# ZARZĄD DRÓG POWIATOWYCH

Znak sprawy: DTiZP/200/17/2021

### Wyjaśnienie nr 4 do SWZ

dotyczy: przetargu prowadzonego w trybie podstawowym bez negocjacji pn: „Przebudowa drogi powiatowej nr 1367 D relacji Strzeszów - Ozorowice - Szewce z podziałem na etapy – Etap I – przebudowa drogi i budowa ciągu pieszo-rowerowego” z podziałem na dwa odcinki: Odc. nr 1- budowa ciągu pieszo-rowerowego, Odc. nr 2 – przebudowa odcinka drogi powiatowej 1367 D.

**PRZEKRÓJ DROGOWY - s1**  
skala 1:50

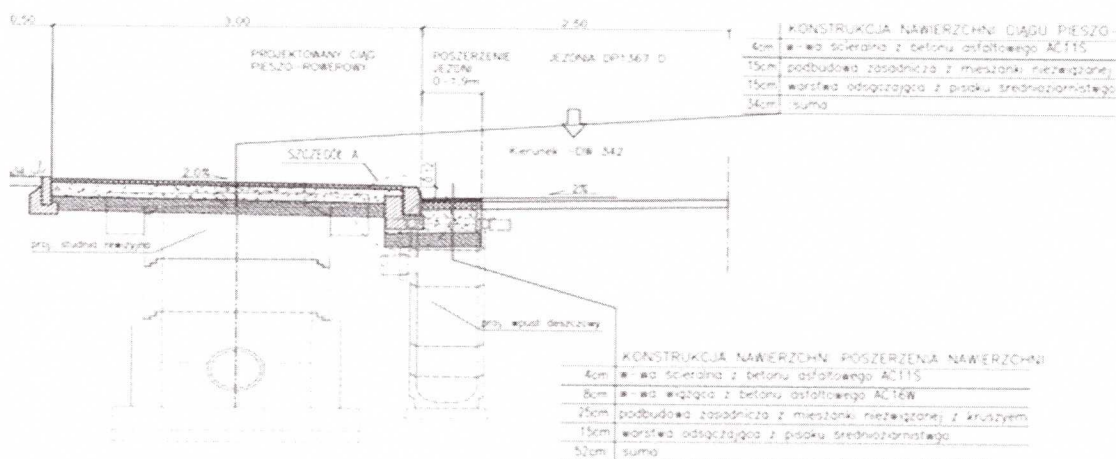
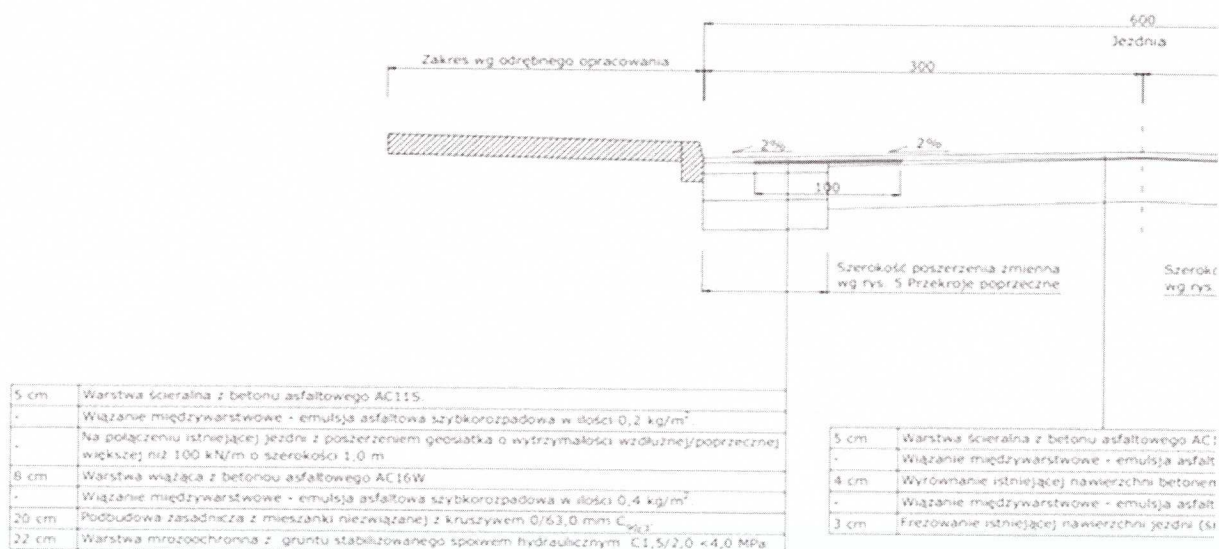
Prosimy o wyjaśnienie, która konstrukcja dla poszerzenia jezdni od strony ciągu pieszo – rowerowego jest właściwa:

Zamawiający informuje, że w związku z dublowaniem się robót związanych z poszerzeniem jezdni należy wyłączyć z kosztorysu na ciąg pieszo-rowerowy pozycje związane z poszerzeniem; należy usunąć z przedmiaru poz. **21,23,24,25,32 33,38 39** równocześnie **poz. 40** należy pomniejszyć ; **1584,68-231,06=1353,62 m2**.
